RENESAS TECHNICAL UPDATE

製品分類	MPU & MCU	発行番号	TN-SH7-A862A/J	Rev. 4.00 第1版
題名	バスステートコントローラ(BSC)の MPX-I/O インタフェースのアサート拡張/ネゲート拡張サイクル説明の追加		情報分類	技術情報
適用製品	SH7084 グループ、SH7085 グループ、SH7086 グループ	対象ロット等	関連資料	SH7080 グループユーザズマニュアル ハードウェア編 Rev.5.00 (R01UH0198JJ0500)
		全ロット

図 9.11 (2) MPX空間アクセスタイミング
 (アドレスサイクルノーウェイト、アサート拡張サイクル1.5、データサイクルノーウェイト、ネゲート拡張サイクル1.5)

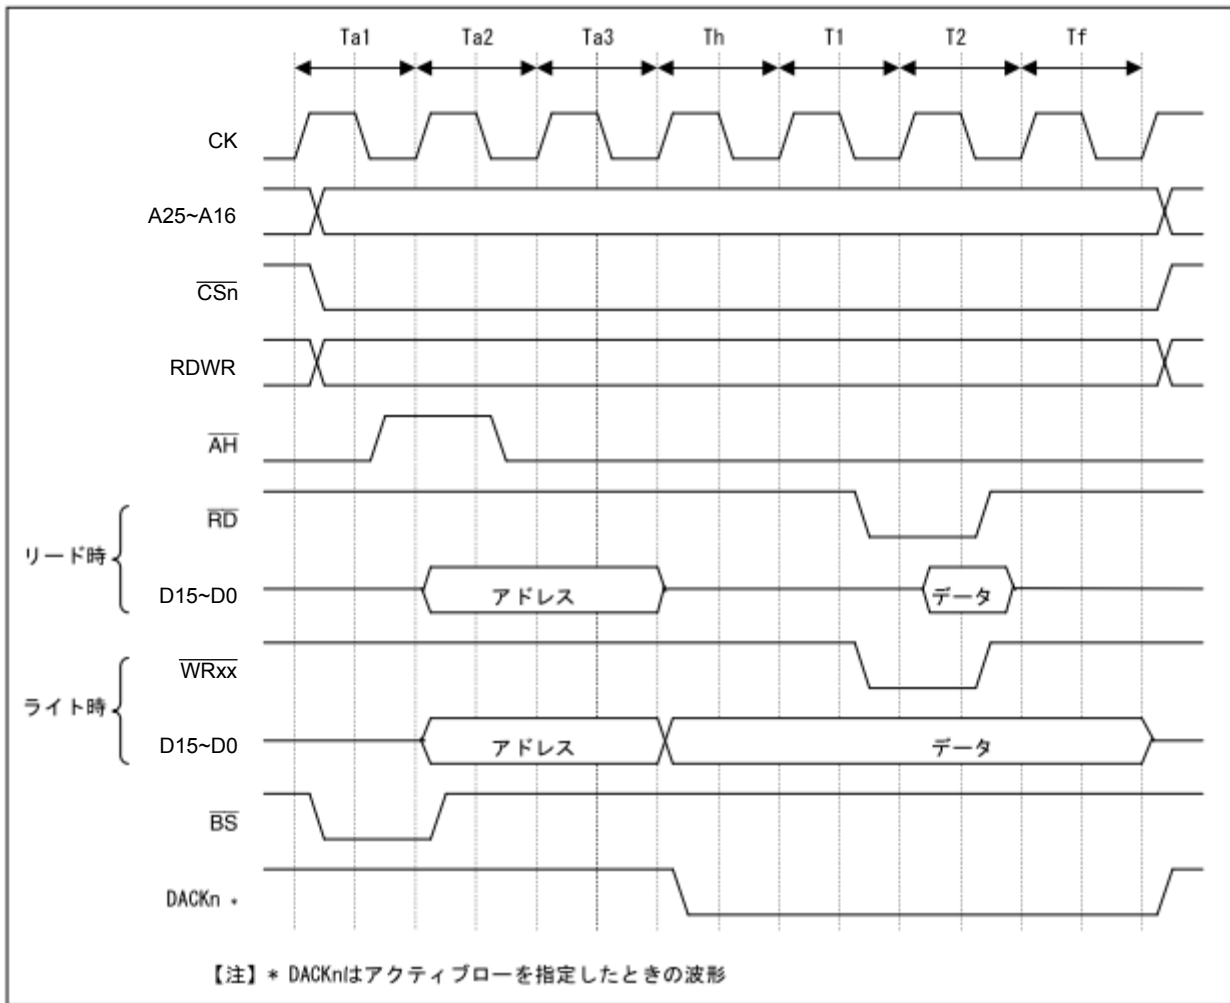
【追加】

SW[1:0]の遅延サイクルは、Ta3 と T1 サイクルの間に挿入されます。HW[1:0]の遅延サイクルは T2 サイクルの後に付加されます。
